GEMEENTELIJK RUP RESERVE - ZEGEMEER

Gedeeltelijke herziening van het BPA K-02 Wijk Zegemeer

Toelichtingsnota – Grafisch plan – Stedenbouwkundige voorschriften

Aangepast aan de opmerkingen geformuleerd tijdens de plenaire vergadering van 18.10.2005.
Aangepast aan het advies van de gecoro van 13.06.2006.

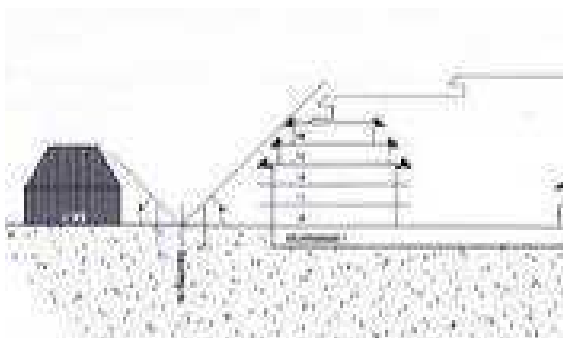
De bezonningsstudie heeft de bezonning in de huidige situatie vergeleken met de bebouwings-mogelijkheden van het voorontwerp RUP. Op basis van het voorontwerp RUP is een maximum volume bepaald zodat in de bezonningsstudie een worst scenario is geanalyseerd.

Bij de aangepaste bebouwingsmogelijkheden volgens het hierbij geformuleerde advies van de GECORO kan de situatie t.a.v. het worst scenario enkel beter worden. Er dient bijgevolg gesteld dat, ingevolge de wenselijkheid om de bouwdensiteit van het beperkte grondgebied van de toeristische zone van Knokke-Heist te densifiëren, er geen sprake kan zijn van kennelijk overdreven hinder voor de bezwaarschrijver, die de maat van de gewone buurtongemakken zou overschrijden. Het bezwaar is derhalve ongegrond.

2.3.11. Onvoldoende onderzoek van de gabarieten onder 45°

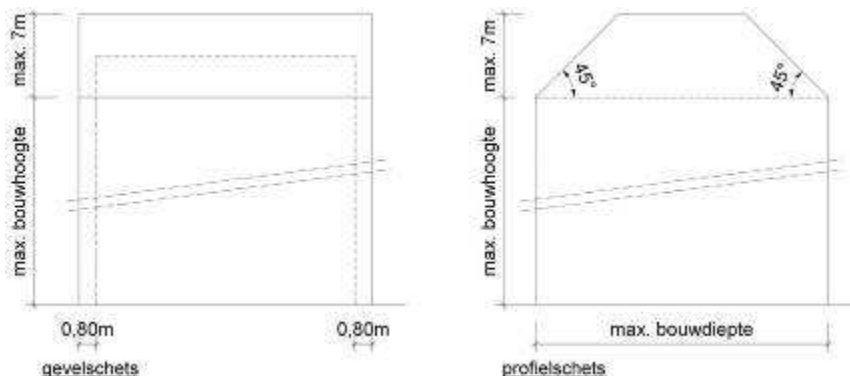
Bezwaarschrijvers reiken aan dat er geen verzwaring mag plaatsvinden op de aanwezige paden en dat dient nagegaan te worden dat de gabarieten onder 45° afdoende zijn om de aanpalende bebouwing niet overmatig te belasten.

De GECORO is van oordeel dat nochtans de gabarietlijn onder 45° dient genomen te worden niet centraal vanuit de wegenis van het Zegemeerpad, maar vanaf de rooilijn van het desbetreffende perceel. In die zin worden de bouwmogelijkheden van 'de bebouwing georiënteerd naar de twee dwarsstraten' als volgt beperkt :

- *max. 3 bouwlagen,*
- *kroonlijsthoogte is maximaal 10 meter (3 x 3 meter, met een tolerantie van 1 meter),*
- *de nokhoogte is maximaal 7 meter boven de kroonlijsthoogte,*
- *Dakhelling maximaal 45°, enkel duplex appartementen in het dak. Het basispeil van het dakvolume is het afgewerkte vloerpeil van de vloer boven op de hoogste bouwlaag. Het basisprofiel van het dakvolume wordt bepaald door een gabarietlijn getekend onder een hoek van 45 graden vanaf de effectieve bouwdiepte op de voor- en achtergevel.*

Toegelaten basisprofiel dakvolume (zie gevel- en profielschets) :
